国立研究開発法人日本原子力研究開発機構 新型転換炉原型炉施設
廃止措置計画変更認可申請書の一部補正について

令和 3 年 9 月 3 日付け令 03 原機（敦廢）002 をもって変更認可を申請した新型転換炉原型炉施設の廃止措置計画を添付のとおり一部補正いたします。

新型轉換炉原型炉施設 廃止措置計画変更認可申請書
補正前後比較表

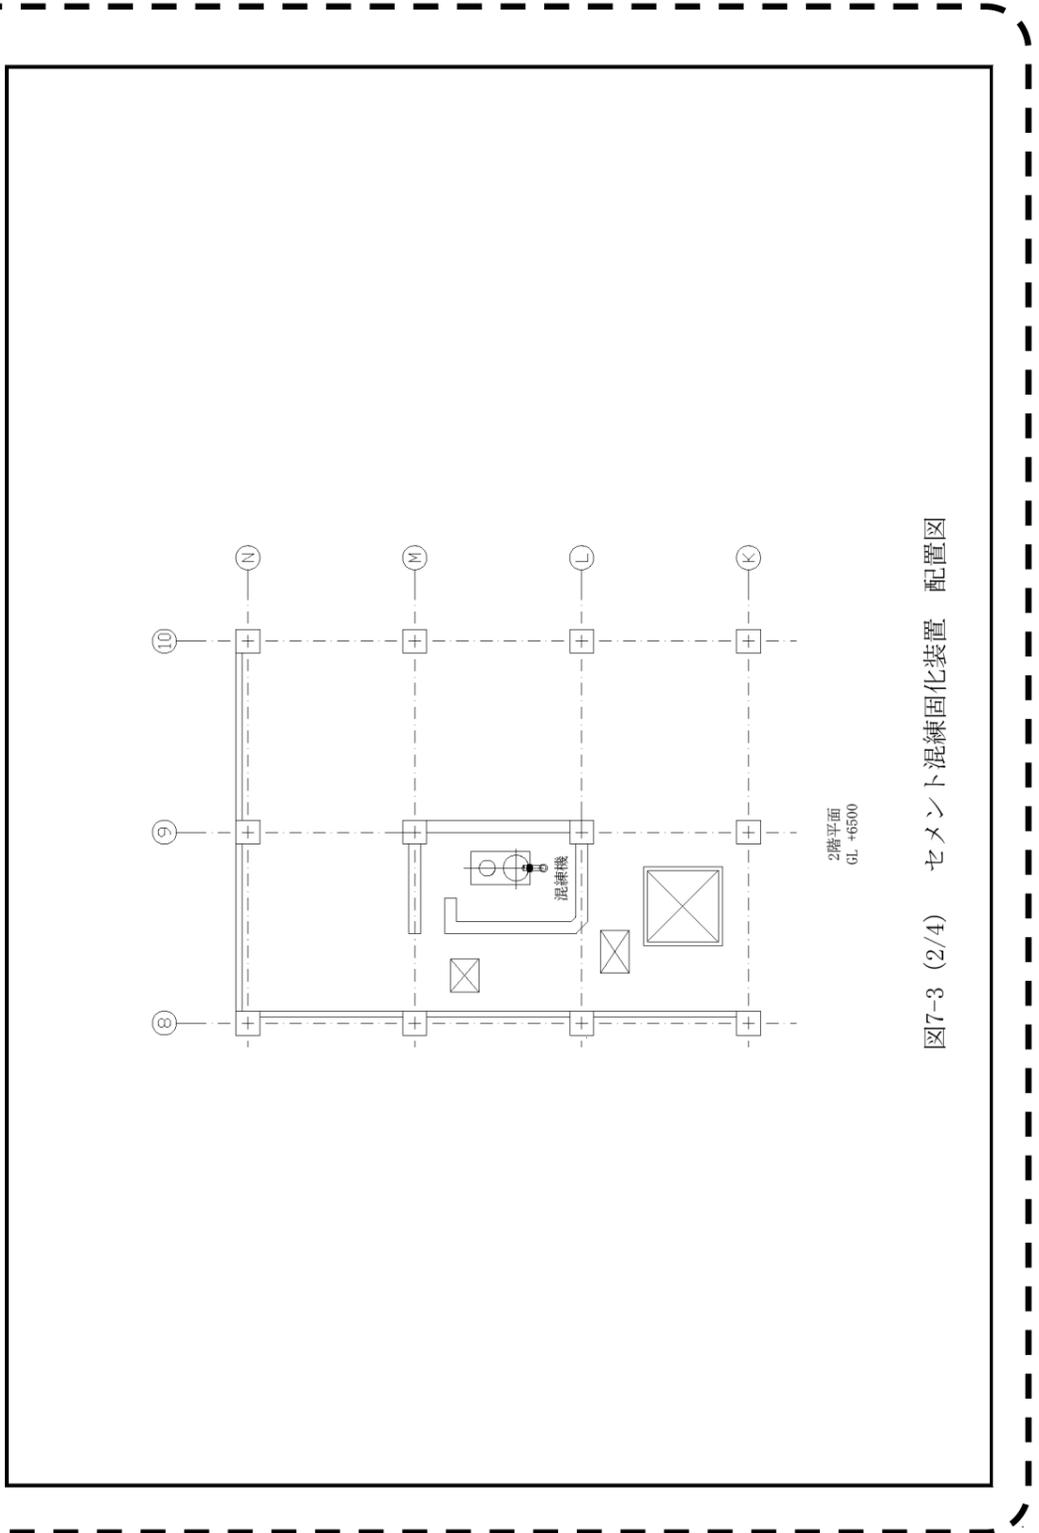
補正前	補正後	備考																																																																
<p style="text-align: center;">主配管の設計条件, 仕様</p> <table border="1" style="margin-left: auto; margin-right: auto;"> <thead> <tr> <th>管番号</th> <th>名称</th> <th>外径 (mm)</th> <th>厚さ (mm)</th> </tr> </thead> <tbody> <tr> <td>①</td> <td>固形化供給タンク出口弁から廃液循環ポンプまで</td> <td>60.5</td> <td>3.9</td> </tr> <tr> <td>②</td> <td></td> <td>48.6</td> <td>3.7</td> </tr> <tr> <td>③</td> <td></td> <td>34.0</td> <td>3.4</td> </tr> <tr> <td>④</td> <td>廃液循環ポンプから混練機計量供給装置まで</td> <td>48.6</td> <td>3.7</td> </tr> <tr> <td>⑤</td> <td></td> <td>34.0</td> <td>3.4</td> </tr> <tr> <td>⑥</td> <td></td> <td>34.0</td> <td>3.4</td> </tr> <tr> <td>⑦</td> <td>混練機計量供給装置から混練機まで</td> <td>34.0</td> <td>3.4</td> </tr> </tbody> </table> <p style="text-align: center;">図 7-3 セメント混練固化工装置 主配管図</p>	管番号	名称	外径 (mm)	厚さ (mm)	①	固形化供給タンク出口弁から廃液循環ポンプまで	60.5	3.9	②		48.6	3.7	③		34.0	3.4	④	廃液循環ポンプから混練機計量供給装置まで	48.6	3.7	⑤		34.0	3.4	⑥		34.0	3.4	⑦	混練機計量供給装置から混練機まで	34.0	3.4	<p style="text-align: center;">主配管の設計条件, 仕様</p> <table border="1" style="margin-left: auto; margin-right: auto;"> <thead> <tr> <th>管番号</th> <th>名称</th> <th>外径 (mm)</th> <th>厚さ (mm)</th> </tr> </thead> <tbody> <tr> <td>①</td> <td>固形化供給タンク出口弁から廃液循環ポンプまで</td> <td>60.5</td> <td>3.9</td> </tr> <tr> <td>②</td> <td></td> <td>48.6</td> <td>3.7</td> </tr> <tr> <td>③</td> <td></td> <td>34.0</td> <td>3.4</td> </tr> <tr> <td>④</td> <td>廃液循環ポンプから混練機計量供給装置まで</td> <td>48.6</td> <td>3.7</td> </tr> <tr> <td>⑤</td> <td></td> <td>34.0</td> <td>3.4</td> </tr> <tr> <td>⑥</td> <td></td> <td>34.0</td> <td>3.4</td> </tr> <tr> <td>⑦</td> <td>混練機計量供給装置から混練機まで</td> <td>34.0</td> <td>3.4</td> </tr> </tbody> </table> <p style="text-align: center;">図 7-2 セメント混練固化工装置 主配管図</p>	管番号	名称	外径 (mm)	厚さ (mm)	①	固形化供給タンク出口弁から廃液循環ポンプまで	60.5	3.9	②		48.6	3.7	③		34.0	3.4	④	廃液循環ポンプから混練機計量供給装置まで	48.6	3.7	⑤		34.0	3.4	⑥		34.0	3.4	⑦	混練機計量供給装置から混練機まで	34.0	3.4	<p>備考</p> <ul style="list-style-type: none"> ・ 主配管図の変更 ・ 既設との境界の記載を変更 ・ ミニマムフローラインの記載の変更 ・ 図番号の変更 ・ 記載の変更

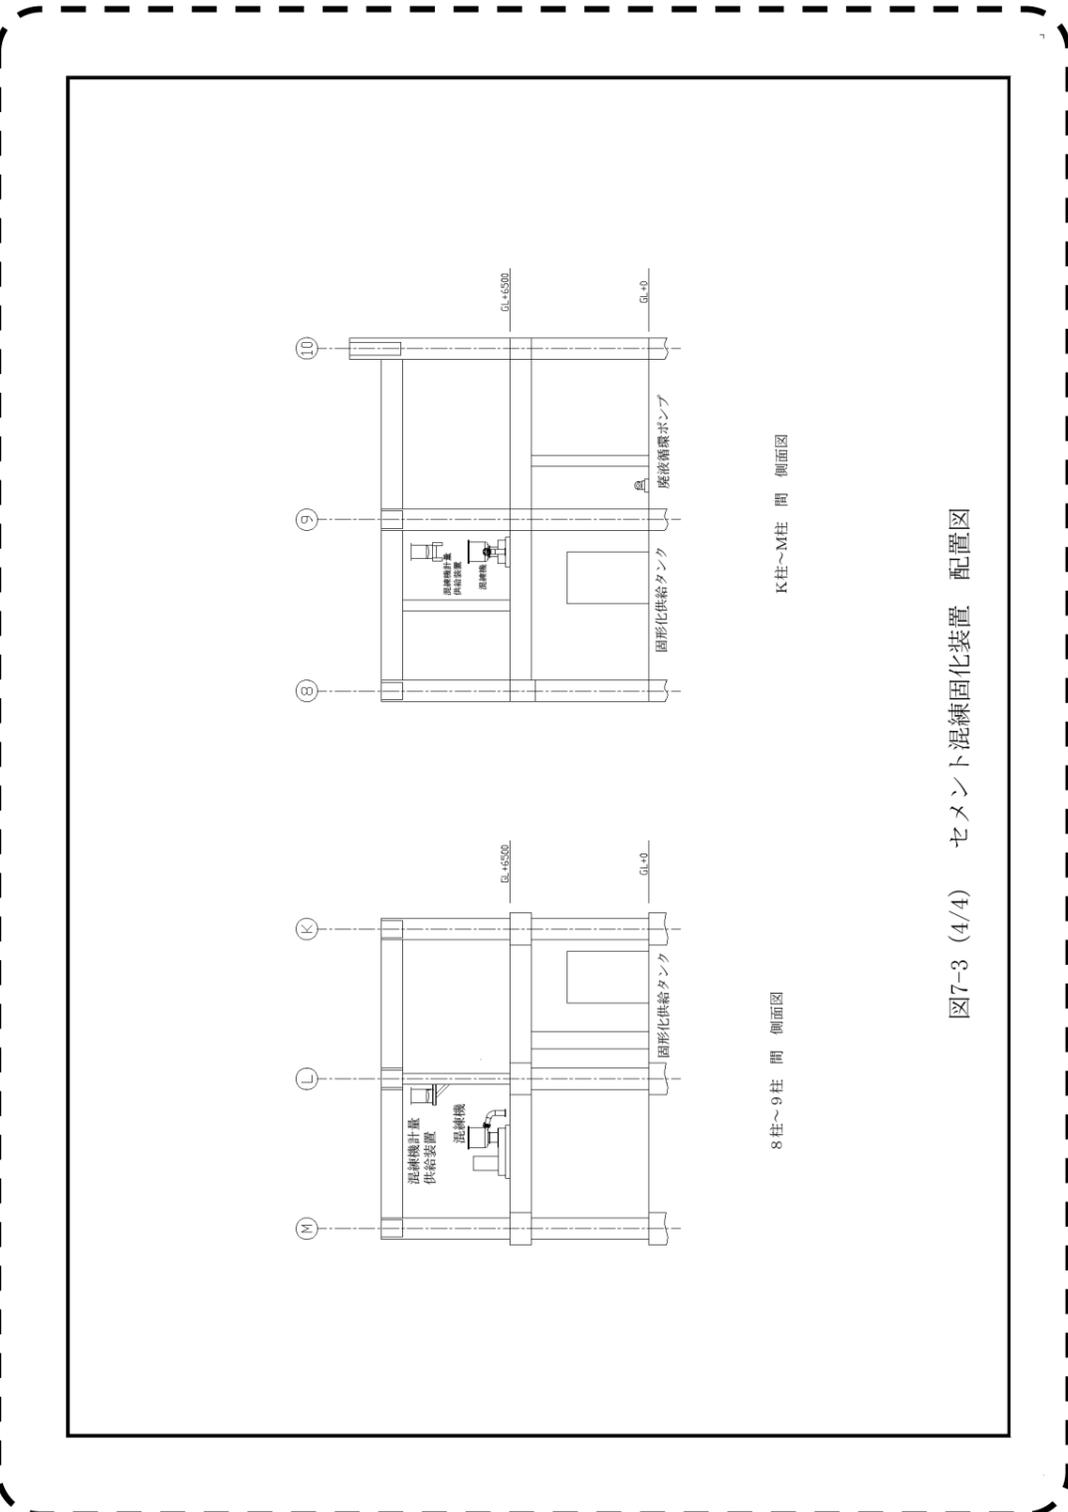
補正前	補正後	備考
		<p>・配置図の追加</p>

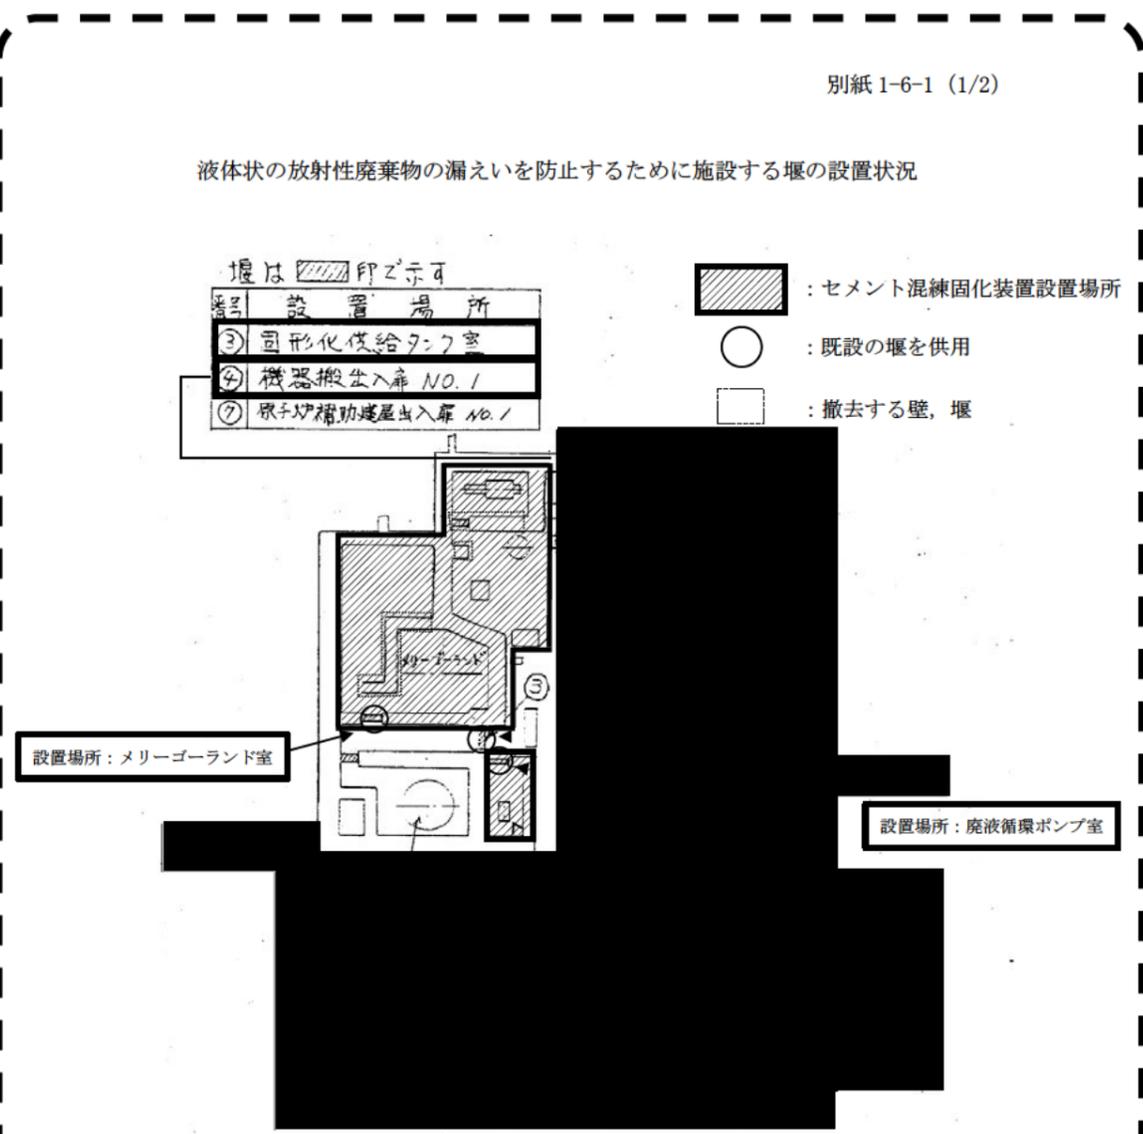
補正前	補正後	備考
	<p style="text-align: right;">別紙 1-6</p> <p>6. 廃棄物処理設備等に係る適合性について</p> <p><u>第三十八条第一項第二号に基づき、セメント混練固化装置は、アスファルト固化装置の跡地である原子炉補助建屋内に他の設備と区分して設置する（本文7 7.1 (1) ③ (d) 設置場所）。</u></p> <p><u>第三十八条第一項第三号に基づき、セメント混練固化装置の主要機器及び主配管については、放射性廃棄物を内蔵していることから、放射性廃棄物に含まれる化学薬品の影響その他の負荷により著しく腐食しない材料を使用するとともに、自主検査において、材料検査、外観検査及び寸法検査を行い、必要な強度、耐食性を確保していることを確認する（本文7 7.1 (1) ③ (c) 材料及び (e) 試験・検査）。</u></p> <p><u>第三十八条第二項第一号に基づき、セメント混練固化装置が設置されるエリアにおいて、適切な高さまでの壁面及び全ての床面について、放射性物質の漏えいをし難くし、また、漏えい拡大を防止するため、耐水性の塗装を行う（本文7 7.1 (1) ③ (d) 設置場所）。</u></p> <p><u>第三十八条第二項第二号に基づき、セメント混練固化装置は、アスファルト固化装置の跡地である原子炉補助建屋内に設置し、既設の床面及び排液受け口を供用する。また、液体状の放射性廃棄物が放射性廃棄物処理施設外へ漏えいすることを防止するための堰は、既認可の堰（別紙 1-6-1 「液体状の放射性廃棄物の漏えいを防止するために施設する堰の設置状況」）を供用する。セメント固化体作製時に放射性廃棄物が漏えいした場合、廃液循環ポンプのシール部がリークした場合等であっても、廃液の供給源である固形化供給タンクは既設を供用し、また、セメント混練固化装置で固化体を作製するプロセスで取り扱う濃縮廃液の量も、既設のアスファルト固化装置による固化体作製プロセスに包含されることから、既認可の堰（メリーゴーランド室、固形化蒸発缶室及び廃液循環ポンプ室）を供用することにより漏えいが拡大することはない。なお、固形化供給タンクは、上述のとおり既設を供用し改造や増設は伴わないことから、既認可の堰（固形化供給タンク室）の変更はない（本文7 7.1 (1) ③ (d) 設置場所）。</u></p> <p><u>第三十八条第二項第三号に基づき、施設外への漏えいを防止するための堰は、既認可の堰（別紙 1-6-1 「液体状の放射性廃棄物の漏えいを防止するために施設する堰の設置状況」）を供用し、漏</u></p>	<p>・セメント混練固化装置の技術基準への適合性確認を追加</p>
